東海第二発電所 設計及び工事計画に係る説明資料 (防潮堤(鋼製防護壁)の構造変更)

2025年2月20日
日本原子力発電株式会社

審査会合コメント整理表

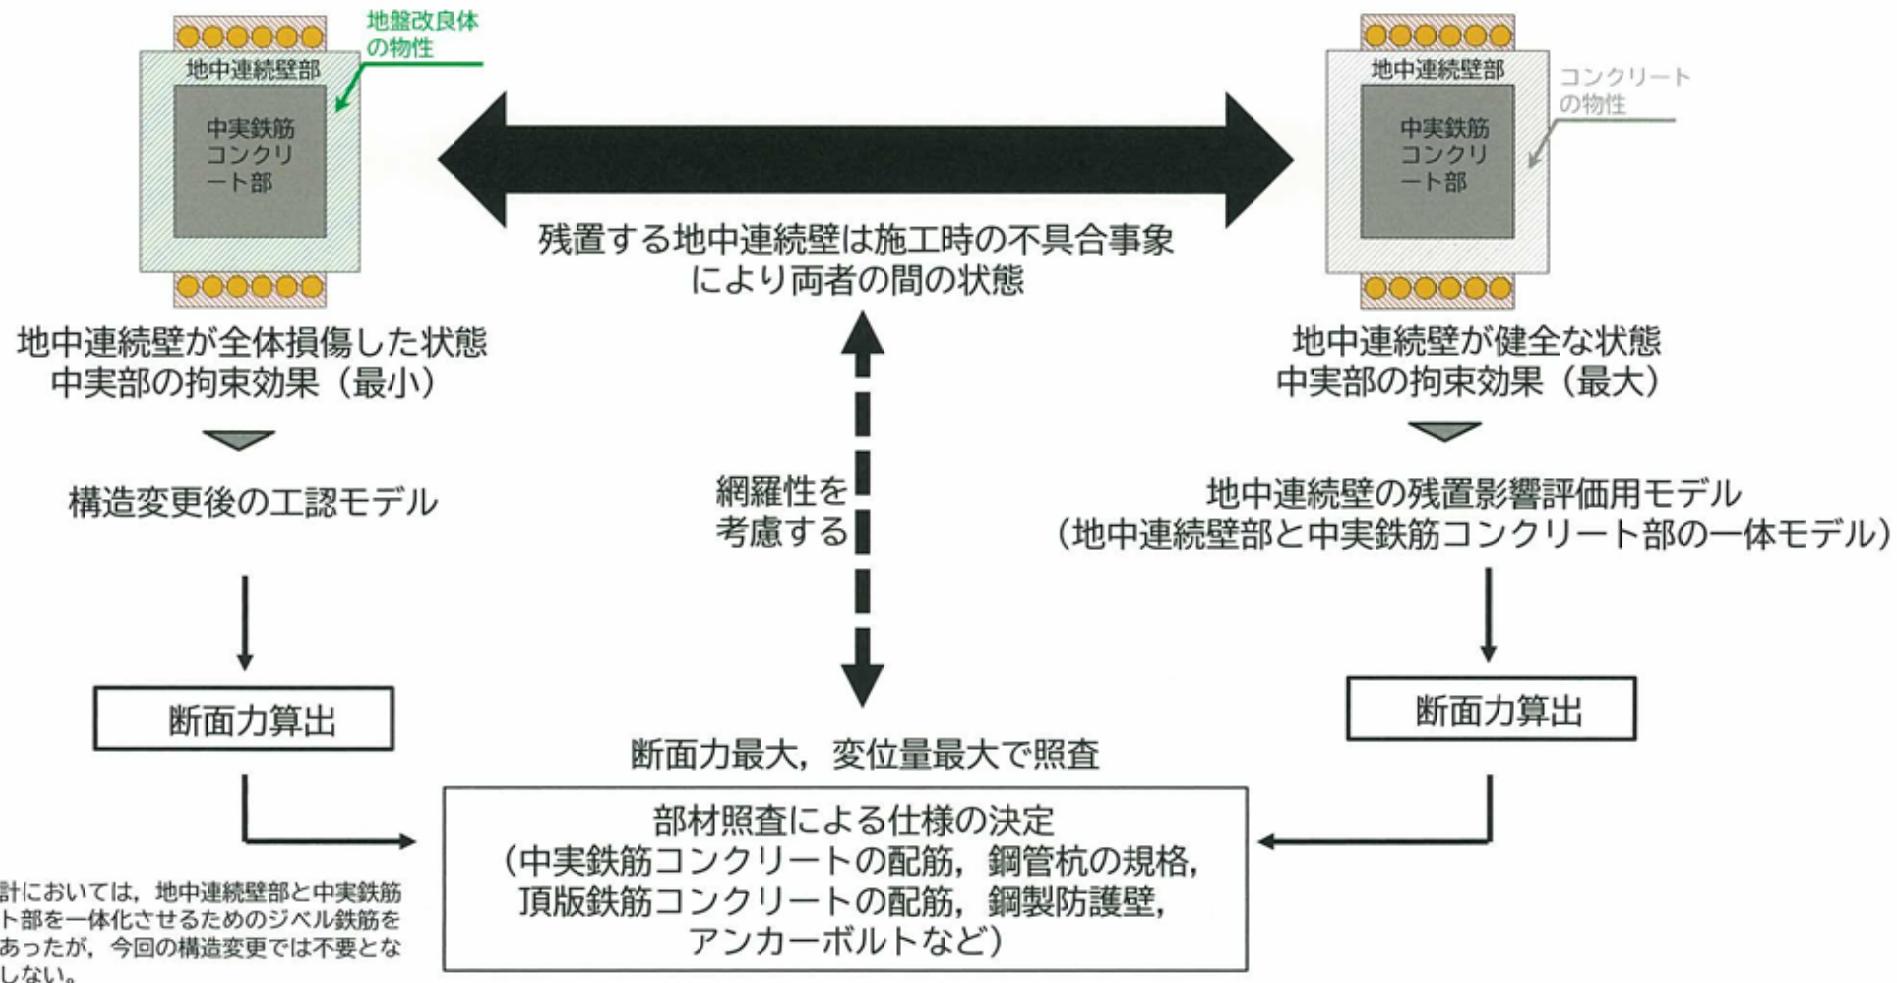
No	コメント
③	不確かさを考慮して設計すること（局部的に応力集中が起こる可能性も否定できない）
⑦	地中連続壁を残置する影響については、想定される様々な角度から十分に検討すること。

No	回答概要
③, ⑦	残置する地中連続壁部は不具合の全容が明らかでないことから、地中連続壁部が地震時や津波時にどのような状態となつても防潮堤基礎として成立する設計を行う。 具体的には、地中連続壁部を地盤として扱う場合と健全な鉄筋コンクリートとして扱う場合の両極端な想定を行う。更に、仮に地中連続壁部が外力により突然消失したとしても、そこに発生していた断面力を中実鉄筋コンクリート部で負担可能とするような保守的な設計とする。

中実鉄筋コンクリート部の周囲に残置される地中連続壁部における施工時の不具合事象を考慮し、その残置影響評価を実施するに当たっては、以下のとおり、網羅性を考慮して、地中連続壁基礎の状態を全体的に損傷した状態と健全な状態を想定し、断面力が最大、変位量が最大となるケースに着目して照査を行う。
